Anregung lfd. Nr. AnS/0005/2023 der CDU Fraktion aus der Bezirksvertretung Münster-Südost vom Juli 2023
„Beleuchtung zwischen Altenheim und Münsterstraße ergänzen“

Anlage: Lageplan

Projekt:
Ergänzung Beleuchtung Altenheim Münsterstraße
Anregung: AnS/0005/2023

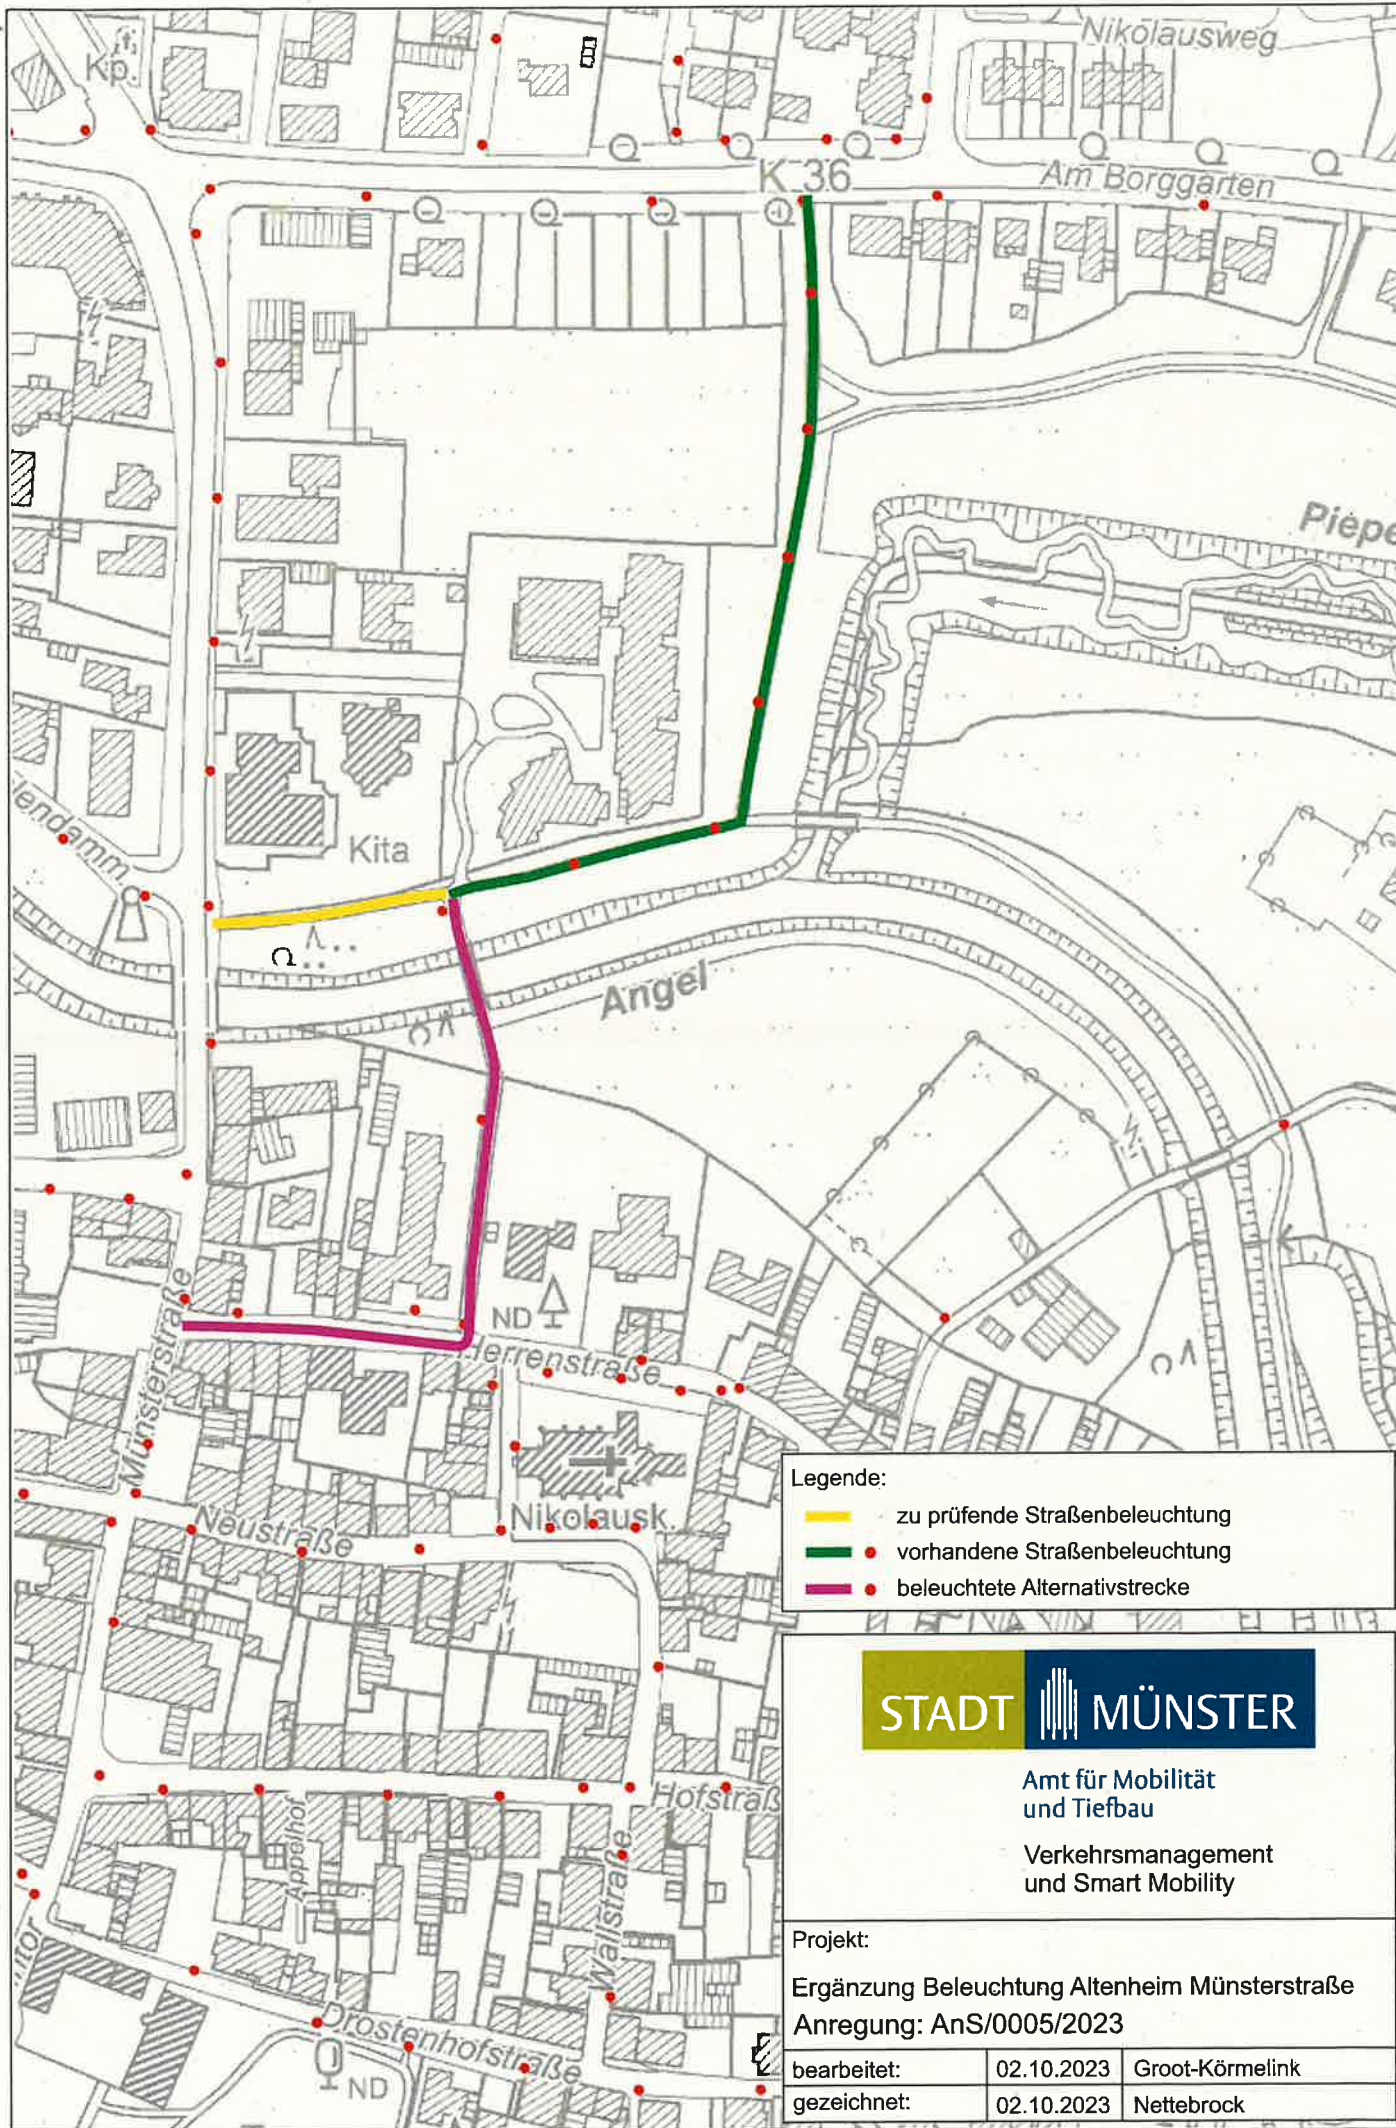
Es hat in der Vergangenheit bereits verschiedene Anregungen und Anträge zu Beleuchtungen im Bereich der Angel gegeben. Diese wurden stets mit dem Hinweis der unteren Naturschutzbehörde abgelehnt, da die Angel ein ökologisch wertvoller Lebensraum für Fledermäuse ist und von diesen sowohl als Jagdraum, wie auch als Leitlinie genutzt wird. Die Beleuchtung der Angel und ihres nördlichen Umfeldes würde damit geschützte Arten in ihrem Habitat beeinträchtigen und artenschutzrechtliche Verbotstatbestände nach §44 Bundesnaturschutzgesetz (BNatSchG) auslösen.

Auch aufgrund der allgemeinen Zunahme von Licht im Stadtraum und dem Verlust an Dunkelräumen wird eine Beleuchtung abgelehnt, um die sensiblen Lebensräume zu erhalten.

Die Angel inkl. der angrenzenden Gehölzstrukturen ist der einzige verbleibende Dunkelkorridor, der die Bereiche westlich und östlich Wolbecks miteinander verbindet. Da dieser Bereich bereits durch bestehende beleuchtete Wegeverbindungen im Bereich der Münsterstraße, sowie einem Verbindungsweg zwischen Herrenstraße über die Angel zur Straße Am Borggarten beeinträchtigt ist, wird die Anregung auch unter Berücksichtigung zumutbarer Alternativrouten seitens der Unteren Naturschutzbehörde abgelehnt.
